**Valutazione di Impatto Ambientale - Provvedimento Autorizzatorio Unico Regionale (art. 27-bis del D.Lgs. 152/2006). Conferenza dei Servizi simultanea in modalità sincrona ai sensi dell'art. 14-ter della Legge 241/1990**

**Codice Pratica:** 17/262806

**Progetto:** Realizzazione di una piattaforma di rifiuti liquidi non pericolosi presso la sede Wash Italia S.p.A. zona industriale Nereto.

**CONFERENZA DEI SERVIZI  
VERBALE RIUNIONE DEL 1 Marzo 2018**

fig n°17

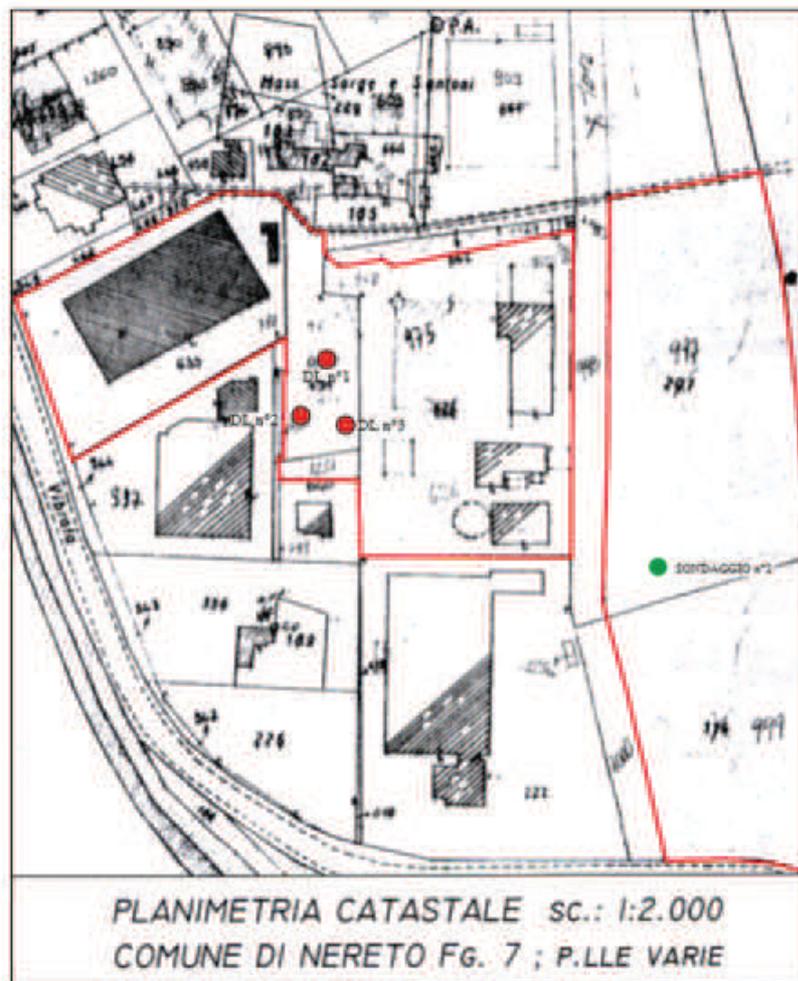
Infine si evidenzia che dal confronto della Planimetria catastale allegata alla Relazione (Fig.17, di seguito riportata) con le cartografia del P.S.D.A., si evince che una parte della Ditta (Particelle 633 e 999) risulta interessata dalla Pericolosità e Rischio alluvioni del PSDA - Piano Stralcio di Difesa dalle Alluvioni.
